東海低レベル放射性廃棄物埋設事業許可申請に係る法令解釈の確認及び審査会合等における指摘事項の確認

2023年10月31日

日本原子力発電株式会社

審査会合等における指摘事項

一般的な覆土構造と最終覆土の構造変更案との比較

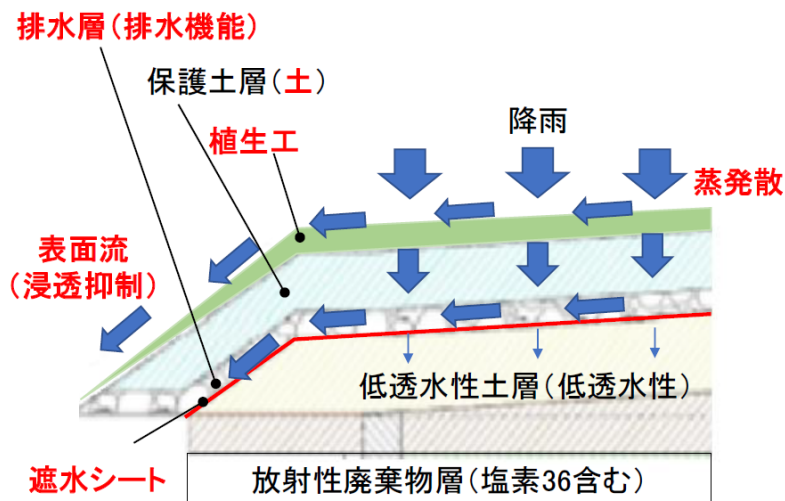
No.	審査日	資料指摘箇所	指摘事項(要旨※ ¹)	これまでの対応方針	今後の対応方針
1	2023/9/4	参考資料1 (NRA殿ご提示)	(一般的な覆土構造について) 資料1ページの右側※ ² が審査チームが把握している一般的な覆土構造。 下に浸透する水に対して、遮水シートと低透水性土層(粘土層)の組み合わせがよく使われる。遮水シートはほとんど水を通さないが、穴とか破れへの対応として粘土層が置いてある。低透水性土層と遮水シートを含めた層の機能によって役割を分担しているため、低透水性土層にどれだけ負担を与えるのかといった観点から、層の構造を考えるべき。 遮水シートは浸透抑制効果があるため使いたい、ということであれば使ってもらえばいい。	低透水性土層を設置する。 (遮水シートは設置しない。)	低透水性土層に加え、その上部に遮水シートであるジオメンブレンを設置する。
2	2023/5/30	資料1-1 P37	(ベントナイト混合土の表面侵食について) 豪雨時などの水が多量に入った際の流速を確認しているのか。低透水性土層の上に水面ができ、水面の水深に応じた流量が流れ、それが実流速になる。浸透流解析の結果は、実流速とは違うのではないか。化学的観点からも、低透水性土層が侵食されないことを示してもらう必要がある。	ベントナイト混合土の流出試験結果に基づき、ベントナイト混合土の流出が生じにくい流速に抑える構造(排水層下部にフィルター層を設置)とする。	ジオメンブレンを設置することでベントナイト混合土の流出は防止されるため、排水層下部のフィルター層は不要と考えている。

構造名称	役割等
表層 (保護層)	<ul style="list-style-type: none"> ● 侵食防止のために表面は植生工とする ● 侵食抵抗性, 保水性, 保肥性を考慮して上層はロームとする ● 排水性を考慮して下層は砂又は砂質土 (現地発生土を含む) とする
フィルター層	<ul style="list-style-type: none"> ● 表層から排水層への土粒子の細粒分の流出を防止する
排水層	<ul style="list-style-type: none"> ● 浸透した雨水を横方向に排水する
ジオメンブレン	<ul style="list-style-type: none"> ● 浸透抑制としてジオメンブレンを設置する ● ジオメンブレンにより低透水性土層のベントナイト混合土の流出は防止される (排水層下部のフィルター層は不要と考えている) ● ジオメンブレンの損傷防止のために, 上部に保護マットや保護砂などの緩衝層の設置を検討する ● 文献等に基づきジオメンブレンの耐用年数を評価する
低透水性土層	<ul style="list-style-type: none"> ● ジオメンブレンと低透水性土層の複合構造により, 浸透水量を低減する
基礎層	<ul style="list-style-type: none"> ● 低透水性土層等の設置時の反力を確保する
